Réunion de la CLE

Avis sur déclaration de projet emportant
mise en compatibilité du PLU de Luitré

Projet de parc photovoltaïque sur
l'ancienne mine de Montbelleux

Mardi 13 octobre 2026

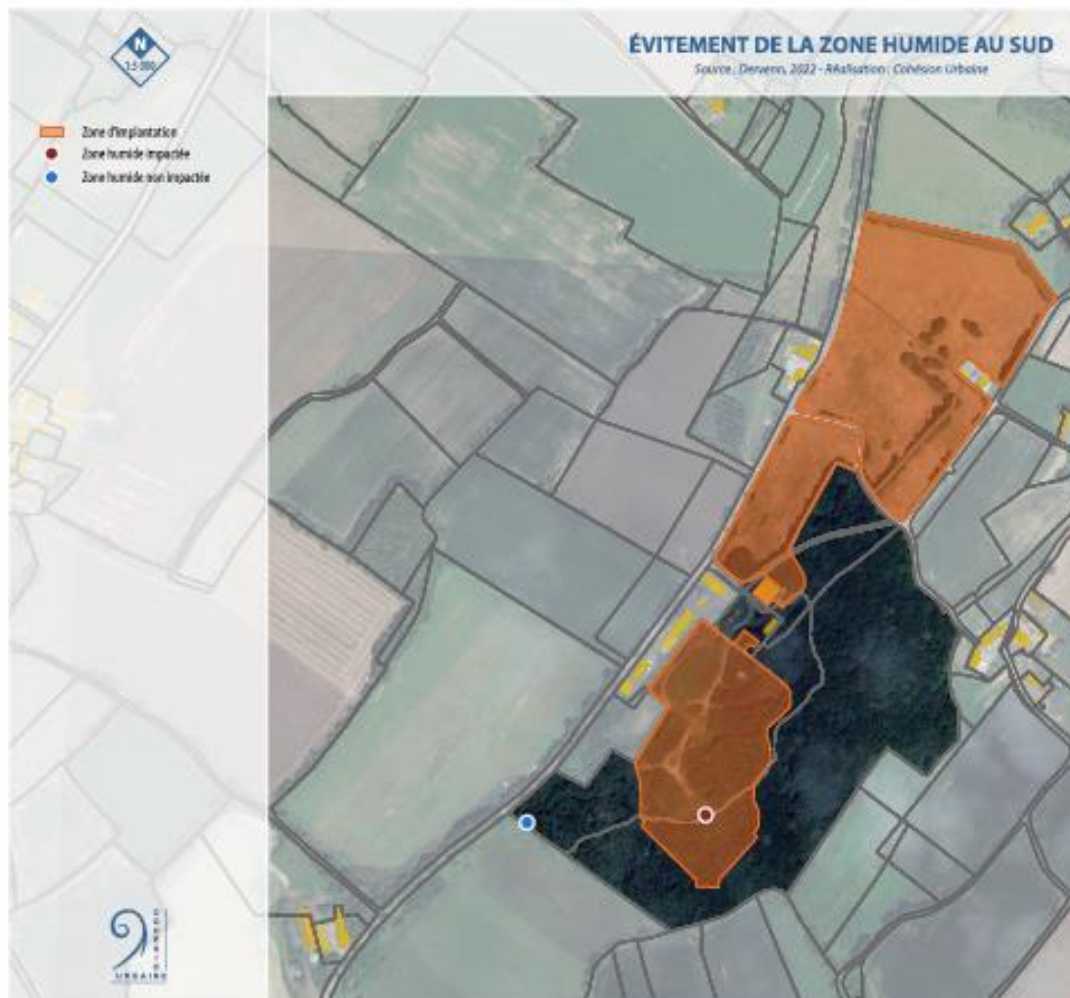
Évitement de la zone humide de 207m² au sud du site pour préserver les fonctions écologiques.

La zone humide de 1044 m² est impactée : **Attention Règle n°2 du SAGE l'interdit**

En quoi consiste la compensation liée à l'impact sur la zh de 1044 m² ?

- La CLE demande la conservation de la zone humide de 1044 m² dont la destruction est interdite par la règle n° 2 du règlement du SAGE Couesnon.
